**REACTIENOTA ZIENSWIJZEN  
CHW BESTEMMINGSPLAN DRONTEN –  
HERONTWIKKELING FLEVOMANEGE (D1007)  
24-10-2022**

**GEMEENTE DRONTEN 20221021 / 24-10-2022  
REACTIENOTA ZIENSWIJZEN  
CHW BESTEMMINGSPLAN DRONTEN –  
HERONTWIKKELING FLEVOMANEGE (D1007)**

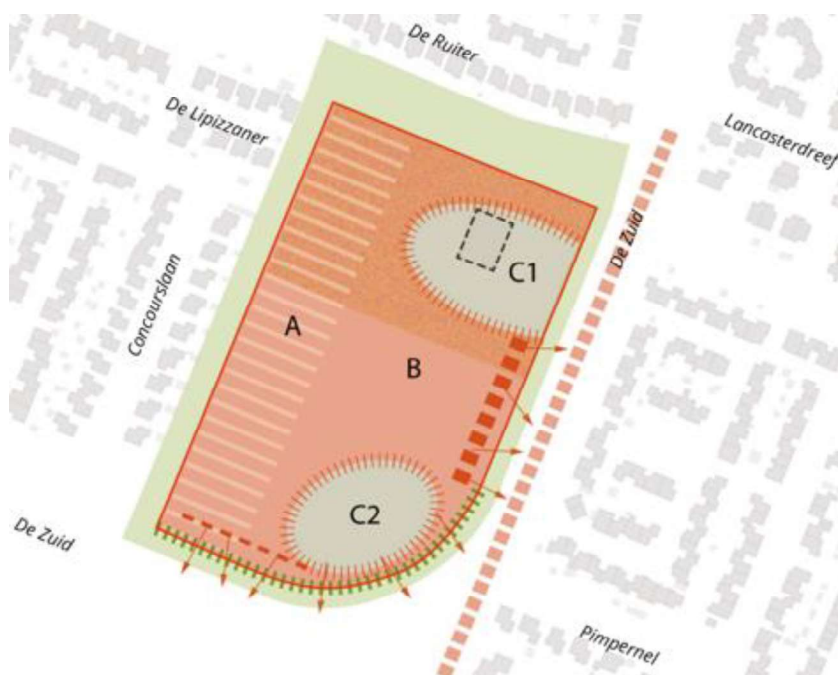
Reclamanten geven aan dat de bouwhoogtes in het plan niet overeenkomen met de stukken hierover die zij hebben ontvangen in het kader van het WOB verzoek dat zij hebben gedaan. Ook zijn deze in strijd met de uitgangspunten die de gemeenteraad voor dit gebied heeft gesteld.

Op basis van de informatie van reclamanten zijn dit afwijkingen in de tot nu toe gecommuniceerde bouwhoogtes van +19% tot +27%. Hierbij wordt ook verwezen naar een artist impression die tijdens de bijeenkomst van enkele buurtbewoners met gemeente en initiatiefnemers op 14 april 2022 is getoond. Deze impressie is naar de mening van reclamanten in strijd met het amendement van de gemeenteraad waarin de bouwhoogte in zone A zou worden verlaagd van 3 bouwlagen naar 2 bouwlagen.

Ook stellen reclamanten dat er met deze afwijkingen ook nog eens 10% mag worden afgeweken van de aangegeven bouwhoogtes, waardoor het in zone A toch mogelijk is woningen in 3 bouwlagen te realiseren.

*De gemeenteraad heeft voor het gebied richtlijnen gesteld waarin voor 3 zones (zie bijgaande figuur) het aantal bouwlagen is bepaald waarin de woningen mogen worden gebouwd:*

- in zone A mag in één bouwlaag met kap worden gebouwd dan wel in 2 bouwlagen met een dakrand;
- in zone B mag in 2 bouwlagen met kap worden gebouwd dan wel in 3 bouwlagen.
- Zone C biedt ruimte voor appartementen en maximaal 4 bouwlagen dan wel 3 bouwlagen met kap.

*De regels en verbeelding van het plan zijn afgestemd op deze richtlijnen en voldoen daar ook aan.*

*Aan een bouwlaag of een dakrand worden in de richtlijnen geen hoogte-eisen gesteld, maar dit is in de regels en op de verbeelding wel vertaald en beperkt.*

*Zo voorzien de bouwregels, opgesteld voor zone A, in een goothoogte van 6 meter en een bouwhoogte van 7 meter. Hierdoor kunnen woningen in 2 bouwlagen met dakrand worden gebouwd. In een dergelijk ontwerp is geen ruimte voor een extra (derde) bouwlaag, omdat dan de toegestane bouwhoogte van 7 meter overschreden zou worden. Een oplopende dakrand waarvan de nok mogelijk iets hoger ligt dan 7 meter kan dan met toepassing van de 10% afwijkingsregeling worden gerealiseerd. Voor dit soort situaties is de afwijkingsregeling dan ook bedoeld en niet om een extra bouwlaag te creëren. De vrees van reclamanten dat met een nokhoogte van maximaal 7,7 meter (inclusief de gebruikelijk opgenomen 10% afwijking) een derde bouwlaag kan worden gecreëerd is dan ook ongegrond en ook niet mogelijk binnen de vastgestelde Richtlijnen en regeling van het bestemmingsplan en het beeldkwaliteitsplan.*

*De art impressie van een concept ontwerp van de woningen aan de westzijde van het plan die is gepresenteerd bij de bewonersbijeenkomst van 14 april 2022 was destijds nog gebaseerd op een bouwhoogte van 7,5 meter. Deze is in het ontwerpbestemmingsplan aangepast naar 7 meter. Om nog verder tegemoet te komen aan de geuite zorgen van bewoners, worden de bouwhoogtes van de in de volgende figuur oranje gearceerde woningblokken van 7 meter verlaagd naar 6,5 meter. De goothoogte van 6 meter voor deze woningen blijft gehandhaafd. Consequentie is, dat de architectonische ruimte qua vormgeving van de betreffende blokken ter voorkoming van "blokkendozen" beperkter wordt". Om dat uitgangspunt te kunnen handhaven is de nu voorgestelde bouwhoogte van 6.5 meter op zich voldoende maar wel een minimale vereiste.*

**1 laag met een kap 6 meter hoog:**

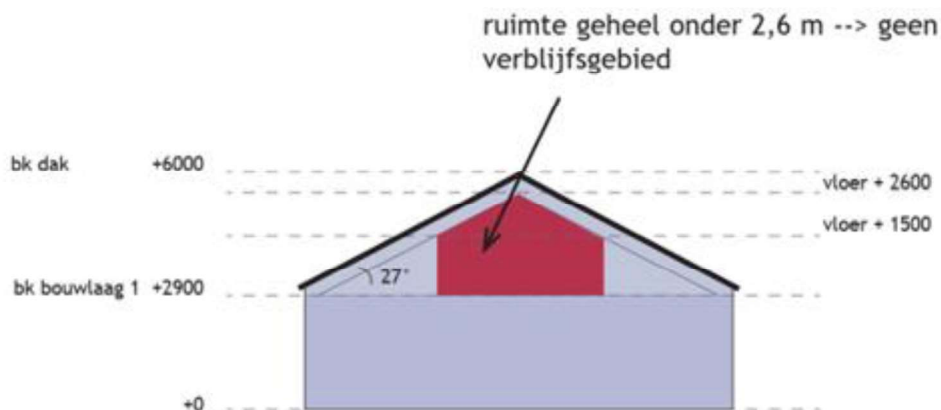
Voor de overige twee bouwblokken aan de westzijde zijn woningen 1 laag met een kap voorzien. De bouwhoogte is hier al eens verlaagd naar 7,5 meter. Deze blijft gehandhaafd. Het realiseren van 1 laag + kap binnen de 6 meter, waar bewoners van de Concourslaan aan refereren, is onrealistisch en geeft een onbruikbare verdieping onder de kap. De woning voldoet niet aan de 55% VO/GO eis uit het Bouwbesluit. Maar bovenal vraagt de architectuur vanuit het beeldkwaliteitsplan om een hogere dakhelling. Ook het gewenste woonprogramma in de woningen voor de beoogde doelgroep, maakt een invulling met verblijfsgebied onder de kap noodzakelijk. Dit is in de volgende afbeeldingen inzichtelijk gemaakt.

*Samenvattend bevatten de bouwregels en het beeldkwaliteitsplan waarin de door de gemeenteraad vastgestelde richtlijnen zijn doorvertaald, geen beperkingen qua bouwhoogte, maar zijn ze vooral gericht op het realiseren van 2 volwaardige bouwlagen in de betreffende zone. Ook voor de overige zones in het plangebied geldt geen beperking qua bouwhoogte, maar is voorgeschreven uit hoeveel lagen een woning of woongebouw mag bestaan. Met de nu in het bestemmingsplan opgenomen maximale bouwhoogten is het in de diverse zones mogelijk om de in het stedenbouwkundige plan voorgeschreven maximale bouwlagen op een architectonisch verantwoorde manier in afstemming met het beeldkwaliteitsplan te kunnen realiseren.*
